1. Ajout d'un capteur de pression d'eau

2. Nouveau joint de brûleur - Nouveau transformateur d'allumage

3. Application en usine :

Capteur de pression d'eau

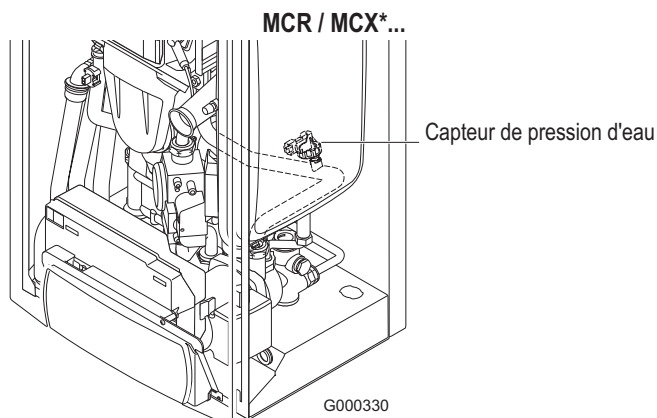
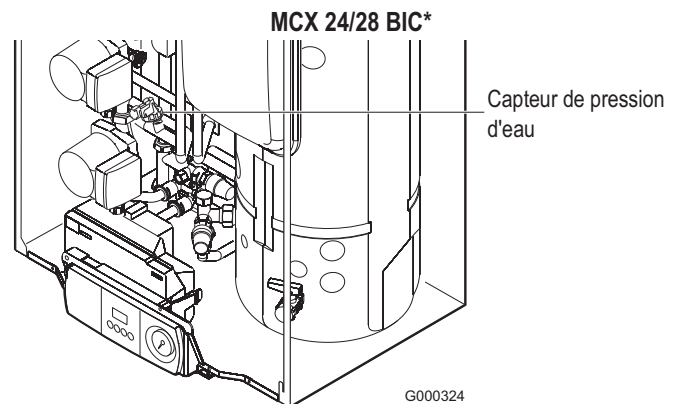
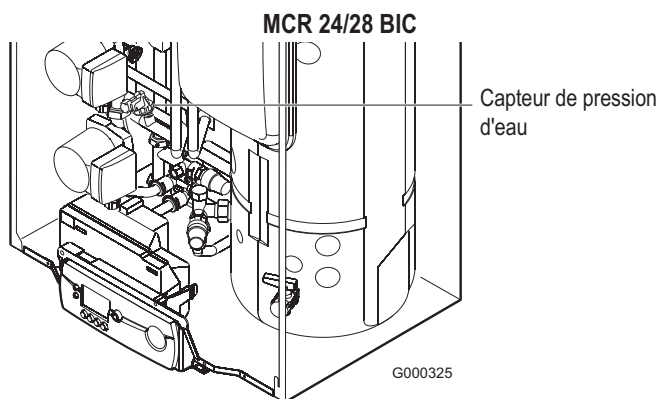
Le capteur de pression d'eau (ou pressostat eau) coupe la chaudière si la pression dans le circuit hydraulique est inférieure à 0.6 bar. Le code d'erreur E09 apparaît à l'afficheur.

Le redémarrage de la chaudière pourra se faire après avoir rétabli une pression suffisante dans la chaudière et après avoir acquitté le défaut par appui pendant 2 secondes sur la touche ←↻.

Raccordement électrique

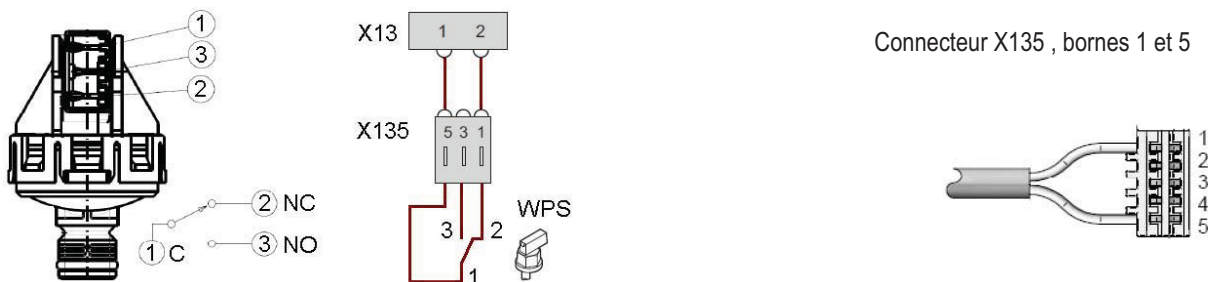
Le capteur de pression est raccordé aux bornes 1 et 2 du connecteur X13 de la chaudière, par l'intermédiaire du connecteur X135.

Connecteur X13 , bornes 1 et 2 :

- Si pression > 0.6 bar : Contact ouvert.
- Si pression < 0.6 bar : Contact fermé. Le code E09 s'affiche. La chaudière pourra redémarrer si la pression dans l'installation est suffisante et après réarmement de la chaudière.

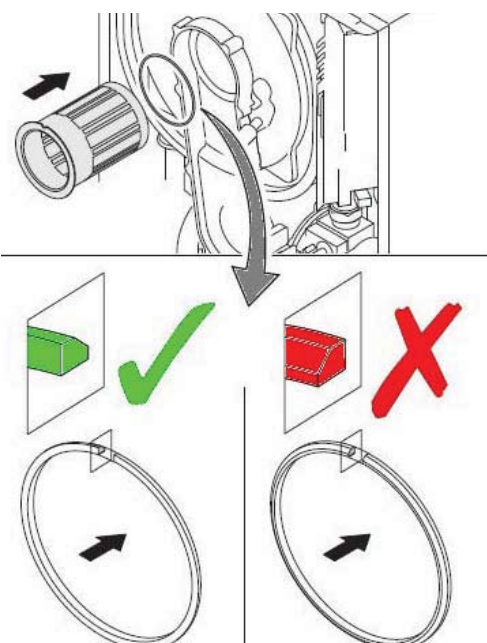
Le nouveau joint associé au nouveau transformateur d'allumage réduisent le risque d'erreurs E04, E05 et E06 :

- Le nouveau joint de brûleur en graphite (noir) améliore la conduction du courant d'ionisation. En cas de démontage du brûleur toujours remplacer le joint.

⚠ ATTENTION : Respecter le sens de montage du joint.

- Le nouveau transfo d'allumage (étiquette avec écriture verte - comportant la référence 125214AA) assure une meilleure qualité de l'allumage.

■ MCR... BIC / MCX... BIC*

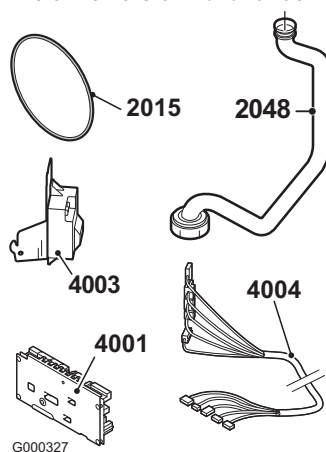
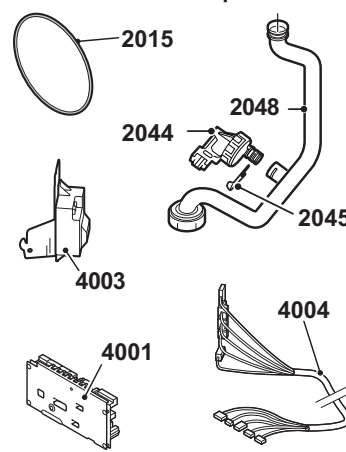
Ancienne version - avant 10 / 2011

Nouvelle version - après 10 / 2011

■ MCR / MCX*

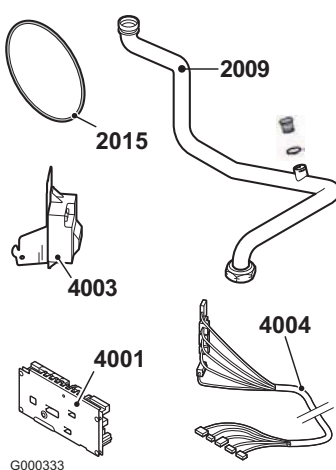
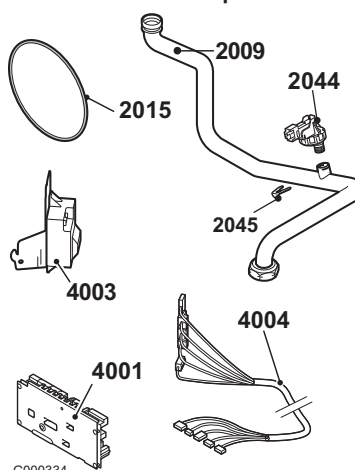
Ancienne version - avant 10 / 2011

Nouvelle version - après 10 / 2011
